Les ailes du Gatinais

Projet RWE à Varennes Changy

Enquête Publique en cours

Observations de Thierry FLIPO du 17-03-2023

Carte des zones de développement éolien - Source : SRE du Centre

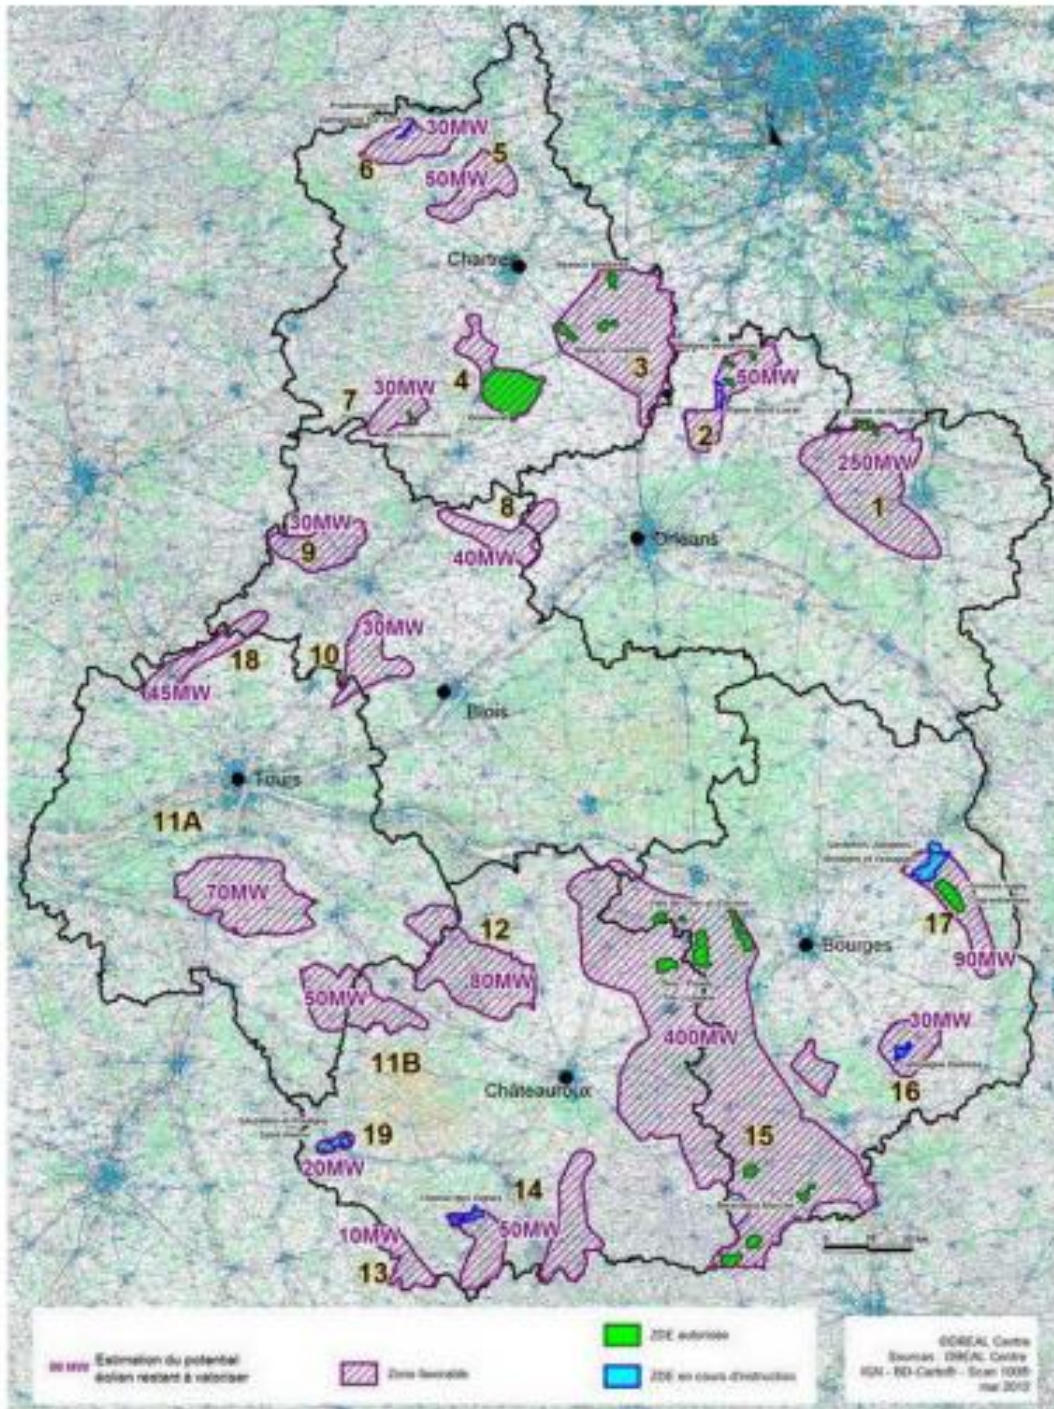
Nous parlons ici de la zone n°1 en haut à droite, au sud de MONTARGIS.

L'étude d'impact du projet ICPE présenté à l'enquête publique n'en dit mot.

Il aurait dû évaluer le potentiel déjà réalisé dans la zone et recenser les projets en cours de développement.

Etude d’impact page 181 : les éoliennes E2 et E3 mordent dans des couloirs de protection

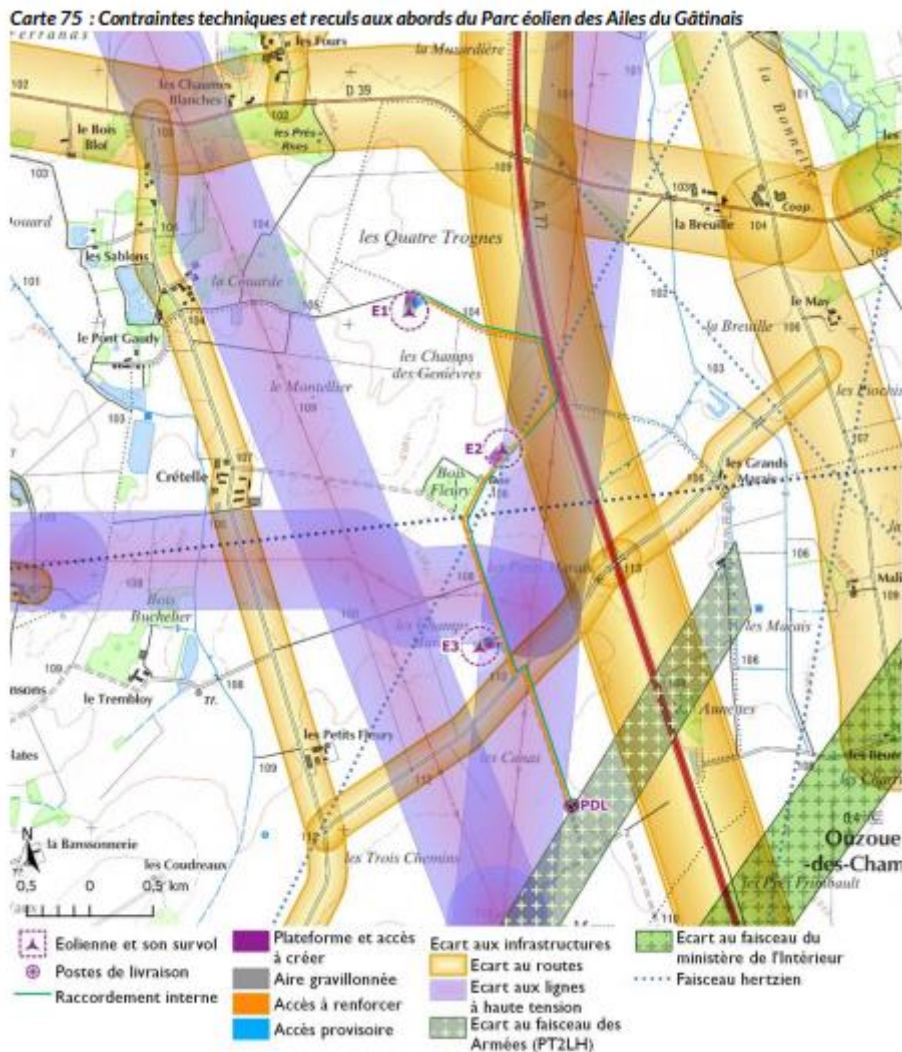
Notons une curiosité qui en dit long : en 4.9, l'avis exprimé concerne une commune du CHER (MERY-SUR-CHER) et non VARENNES-CHANGY.

Nous observons tout d’abord que la majorité des avis et réponses des services consultés date de près de 5 ans.

- **L’échelle est fausse**

Les couloirs de 200 m correspondent aux 500 m annoncés sur l'échelle.

- **Les éoliennes mordent sur les couloirs de l'autoroute et des câbles RTE**

Notamment E2 et E3.

Comment l'EDI a-t-elle pu passer à côté !

■ **Photomontage 22: L'A77 au nord de l'aire immédiate**

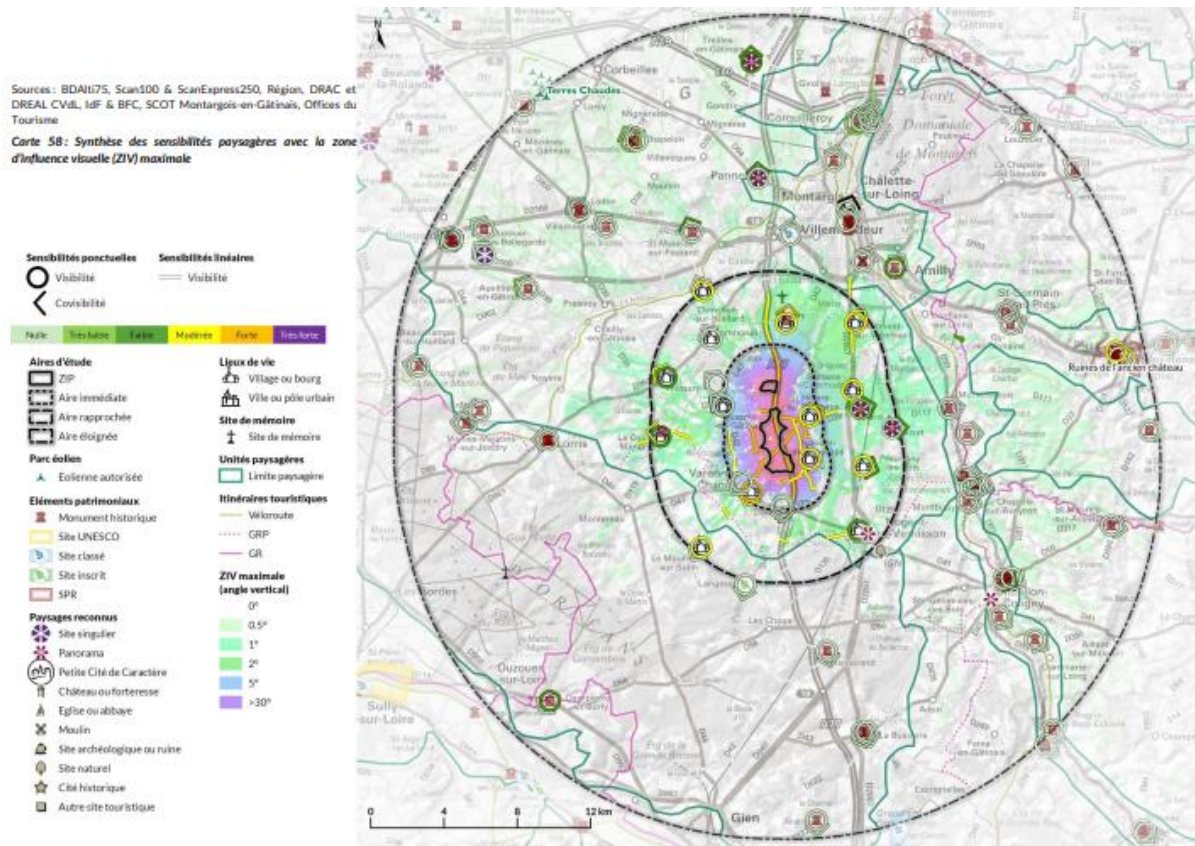
En provenance de Paris, l'automobiliste verra comme porte d'entrée du territoire les 3 éoliennes.

Quel accueil !

Le signal envoyé par les éoliennes va être dramatique.

L'EDI est totalement lacunaire sur ce point pourtant essentiel.

Page 113 de l'EDI : la ZIP comprend 2 zones !

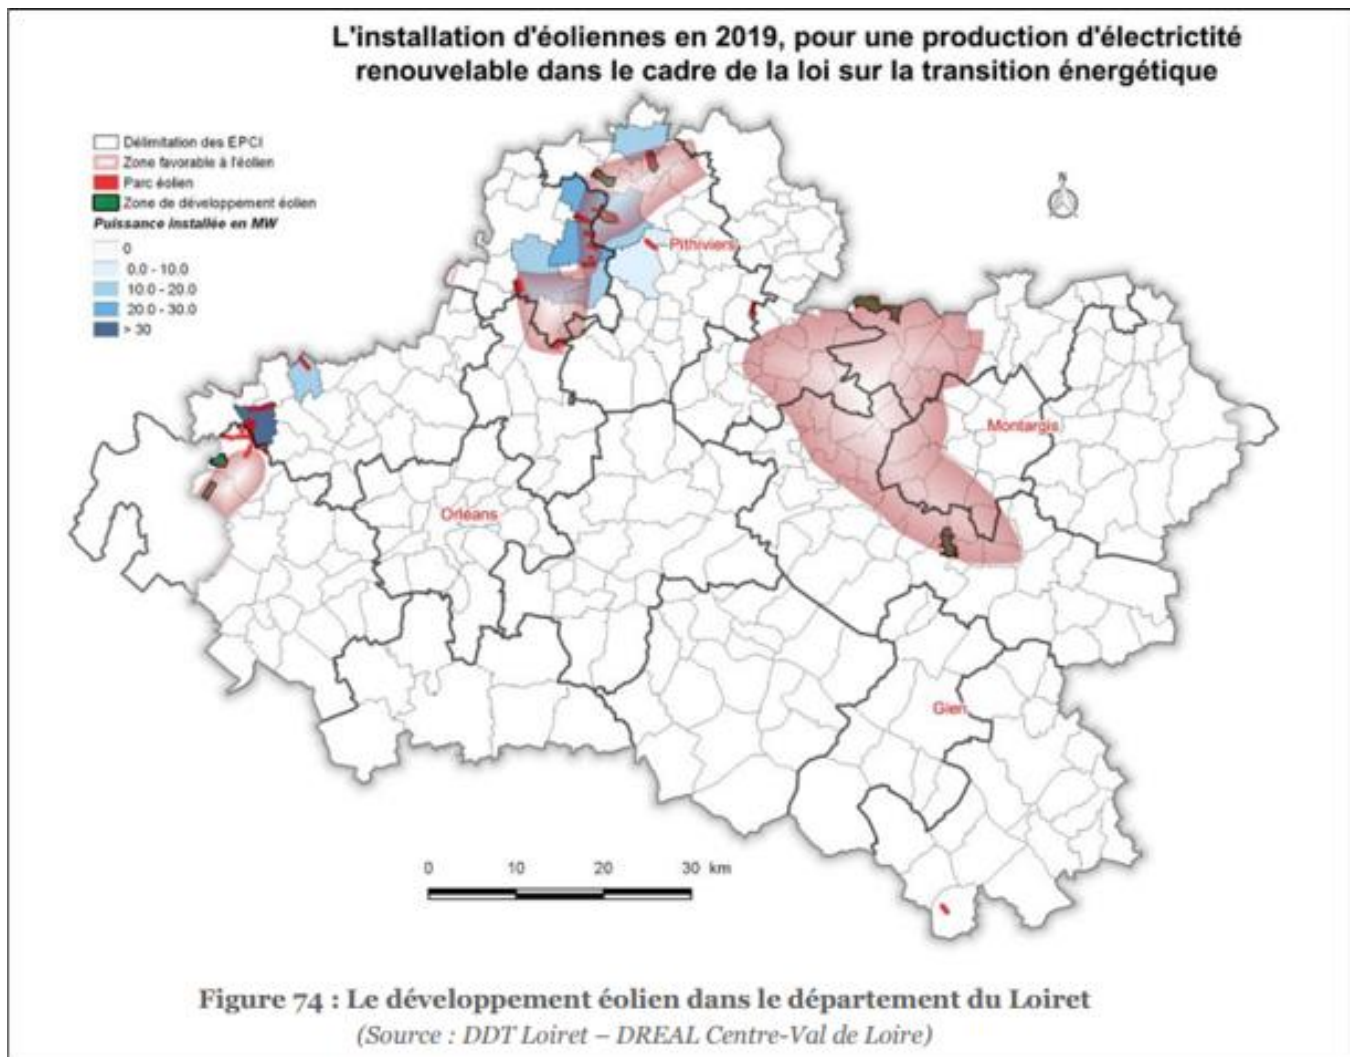
La ZIP est constituée de 2 zones sur certaines cartes : une petite zone au nord puis la principale au sud.

La zone nord apparaît ou disparaît au gré des écritures de l'EDI et de la présentation des cartes.

Les variantes présentées ne concernent que la zone sud.

Sont-elles réalisables ?

On peut en douter car l'industriel n'a pas la maîtrise totale du foncier en jeu.

Il faut relever en particulier que le projet a été un temps développé avec une 4^{ème} éolienne (E4) qui a finalement été refusée par le propriétaire du tènement (Ce qui expliquerait la disparition de la zone nord de la ZIP ?).

Carte 60: Variante 1 du Parc éolien des Ailes du Gatinais

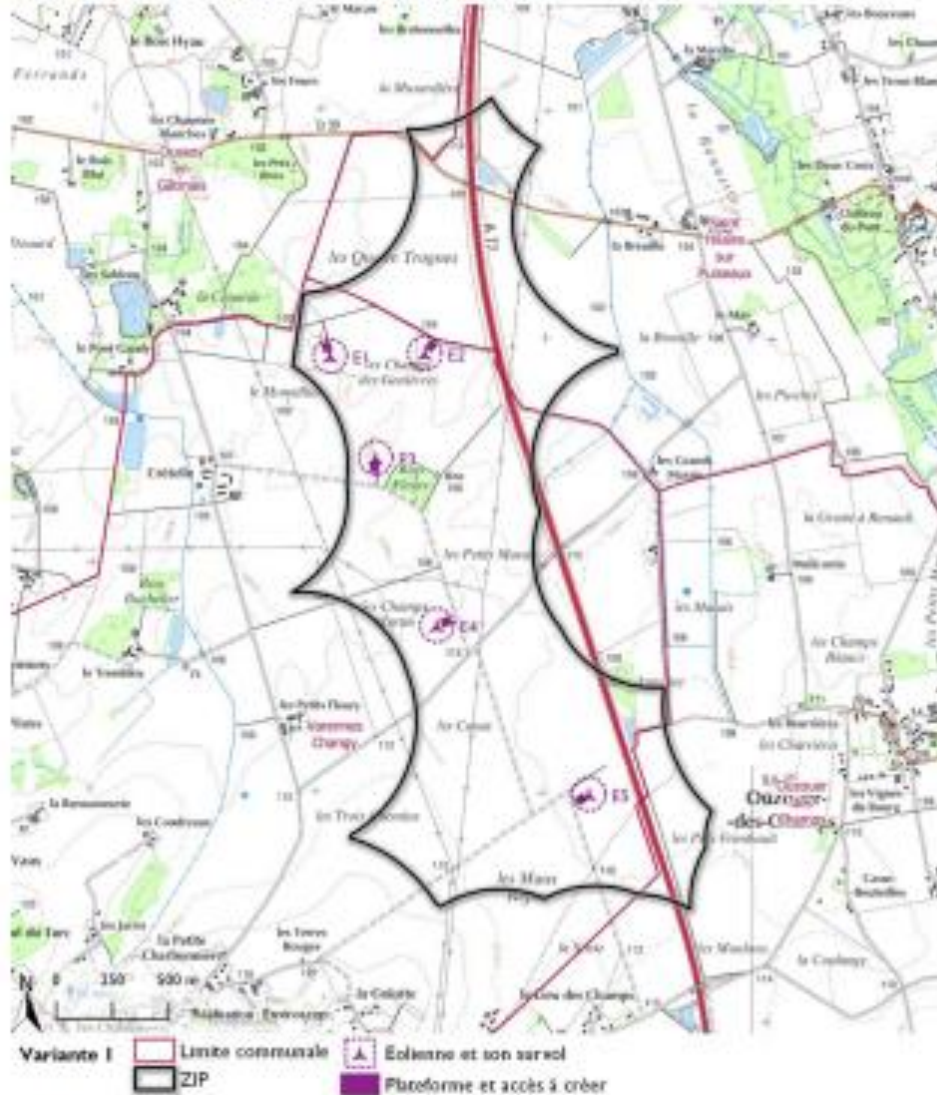
L'étude des variantes présentées n'est qu'une sinistre farce visant (et échouant) à démontrer que le processus ERC (Eviter-Réduire-Compenser) a été mené jusqu'à son terme.

Elle ne fait que présenter des solutions avec 3, 4 ou 5 éoliennes sans rechercher une véritable alternative qui s'inscrirait dans un cadre plus général de planification urbaine et d'aménagement du territoire tel que prescrit par le SRE (Schéma Régional Eolien) et repris dans le projet de SCOT.

Les variantes présentées ne sont ni convaincantes ni susceptibles de satisfaire aux exigences prescrites par le code de l'environnement.

Où est l'alternative ?
